COLUMNS ENERGY SpA

Oggetto: [ID_VIP: 7625]. Progetto di un impianto agrivoltaico denominato AEPV24 avente potenza in immissione pari a 30,00 MW e potenza moduli pari a 33,80 MWp con relativo collegamento in agro del comune di Brindisi in località Masseria Mascava (di seguito “**Progetto**”).

Controdeduzioni a parere rif. prot. 1562 del 06/02/2023

Figura 1 Nuovo layout di Progetto

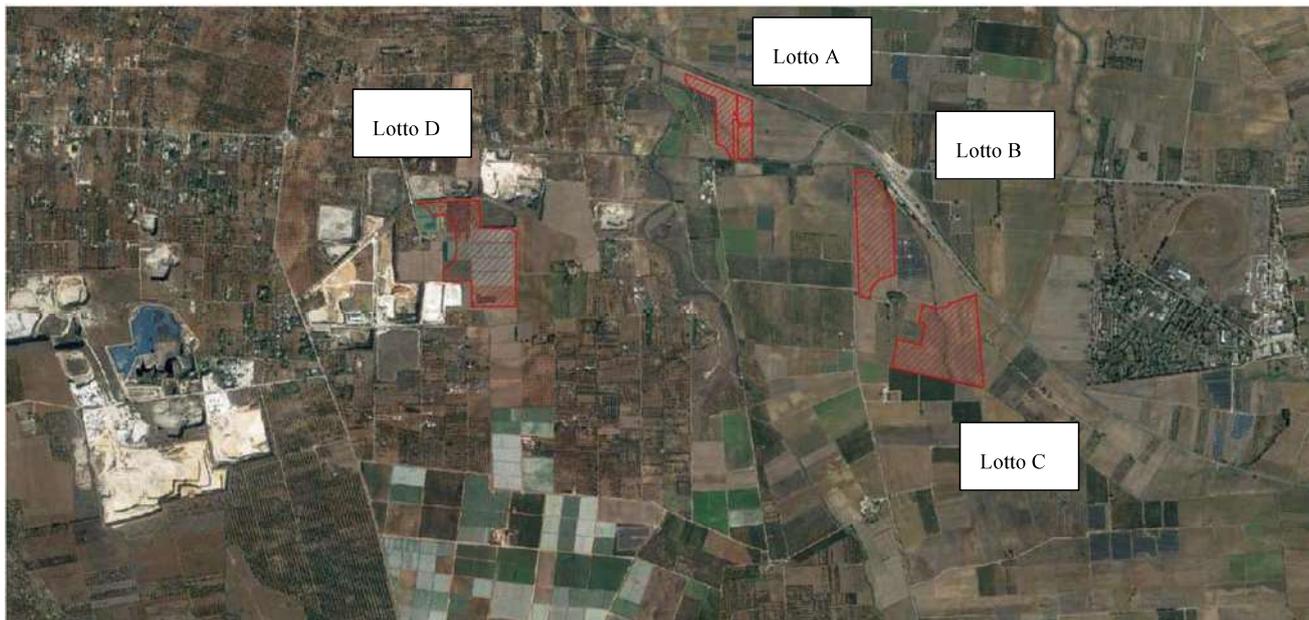
Il Progetto (figura 1), non interferisce con le aree non idonee individuate dalla disciplina regionale (figura 2) e, soprattutto, è localizzato – nei termini *infra* illustrati – in area *ex lege* idonea a ospitare impianti FER ai sensi dell’art. 20 del d.lgs. n. 199/2021.

Figura 3 Interferenza con Ulteriori Contesti Paesaggistici

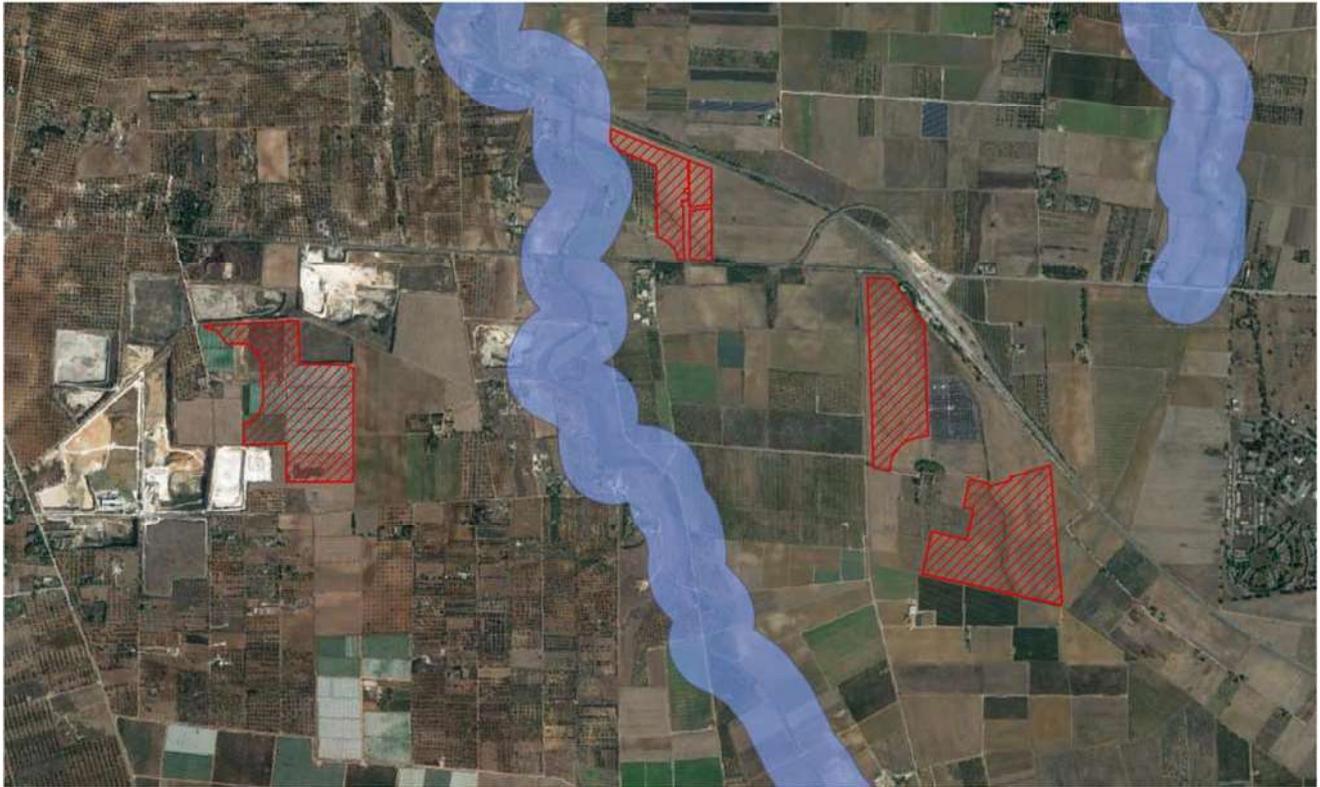
Nel proprio parere il MiC ha indicato che il Progetto interferisce con i limiti imposti dal PPTR e in particolare con gli "Ulteriori Contesti Paesaggistici (UPC)", nello specifico con i seguenti "UPC - Componenti Culturali e Insediative":

- "Masseria Mascava";
- "Masseria Mascava Nuova";
- "Masseria Formica".

Tuttavia, in tale sede si evidenzia che tali valutazioni da parte del MiC e delle Soprintendenze locali risultano superate. Infatti, come già evidente dall'elaborato 'E3GO4Y4_01.09_Interferenze_AT_PPTR' pubblicato sul sito del Ministero dell'Ambiente e della Sicurezza Energetica, come mostrato nelle figure seguenti e dall'elaborato 'Tavola mappatura degli UCP' allegato alla presente relazione, è di tutta evidenza che le aree occupate dal Progetto sono esterne alle fasce di rispetto di tutti i vincoli previsti all'interno del PPTR, oltre che

di quelli summenzionati, dal momento che il Progetto risulta rispettoso del buffer pari a 100 mt. per le masserie e a 150 mt. per il “Fiume Grande”.

Figura 6 Mappa uso del suolo

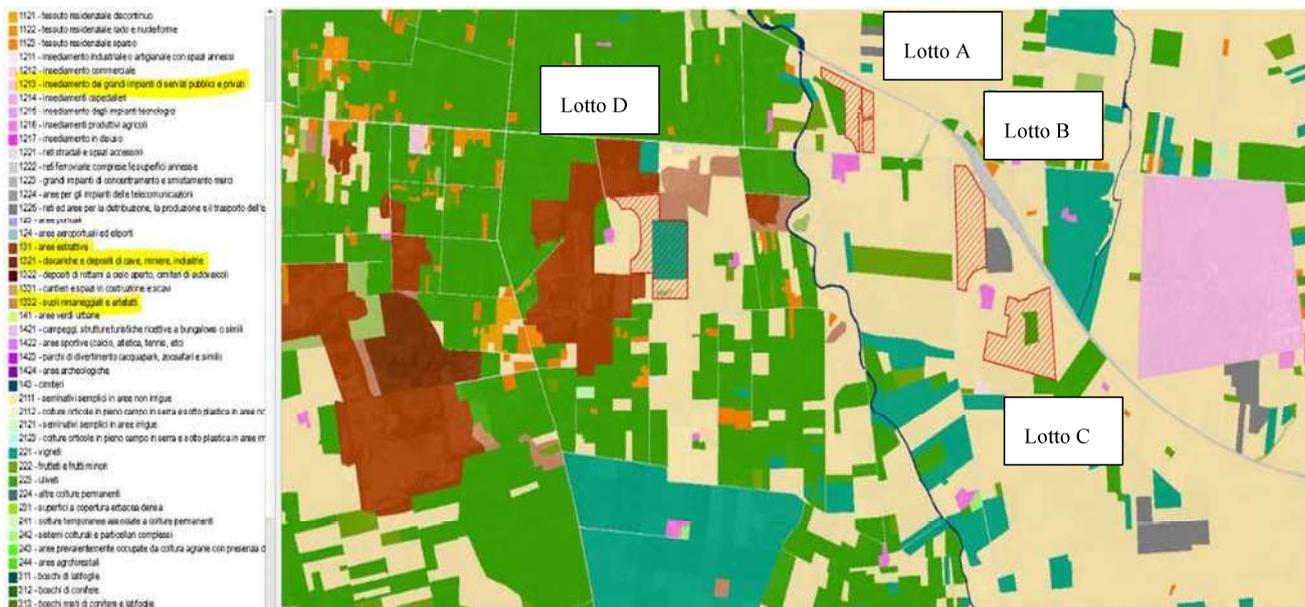
Inoltre, prendendo in considerazione le cave e discariche presenti nelle immediate vicinanze delle aree in esame si evidenzia che l'aspetto paesaggistico ed agricolo non è compromesso dal Progetto (che integra produzione di energia rinnovabile alla produzione agricola) e che ai sensi del comma 8, lettera c-ter) n. 1, dell'art. 20 del D.Lgs. n. 199/2021, le aree circostanti a cave e discariche sono idonee all'installazione di impianti FER.

Difatti, come mostrato dalla successiva immagine circa l'inquadramento delle opere di progetto con la mappa dell'uso del suolo, si evince come il lotto D) sia compreso tra due cave, in particolare il lotto A) dista 590 m. dall'area estrattiva e 430 m. dal suolo rimaneggiato o artefatto che la circonda, mentre i lotti B) e C) sono situati in prossimità di insediamenti di grandi impianti pubblici o privati. In aggiunta, ad una distanza di circa 1,5 Km dal Progetto, è presente la "Discarica Autigno", uno dei sei progetti della regione Puglia che sarà finanziato dal Piano nazionale ripresa e resilienza per la sua bonifica. Ciò, oltre a manifestare l'attitudine, almeno parziale, delle opere di progetto con le aree idonee all'installazione di impianti FER, risulta coerente con le Linee Guida Energie rinnovabili del PPTR Puglia che ritengono che la direzione cui tendere circa l'inserimento di impianti fotovoltaici deve essere l'integrazione in contesti differenti (aree produttive, siti contaminati, ecc.).

La realizzazione del Progetto in prossimità delle suddette aree minimizzerebbe le interferenze dirette e indirette sull'ambiente legate all'occupazione del suolo e alla modificazione del suo utilizzo a scopi produttivi mediante lo sfruttamento di infrastrutture esistenti e all'ottimizzazione della configurazione energetica dell'area.
